OSSERVAZIONI AL PROCEDIMENTO DI RINNOVO CONCESSIONE MINERARIA PER L'ESTRAZIONE DI MARNA DA CEMENTO DENOMINATA ALBAROLA NEI COMUNI DI VIGOLZONE E RIVERGARO (PC) PROPOSTO DA BUZZI UNICEM SPA

Figura 2.7 – Distribuzione dell'Unità litomineraria calcareo marnosa

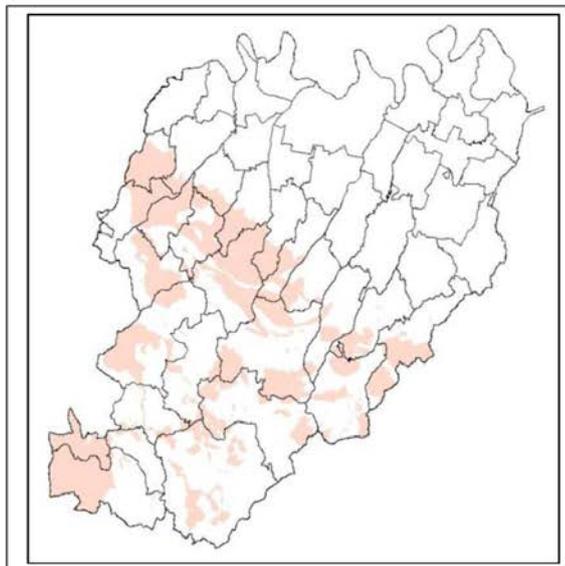
È evidente che non è vero che ci sia la necessità di intervenire nelle zone dell'Art. 6 e 15 in quanto il fabbisogno può essere soddisfatto anche da altri luoghi.
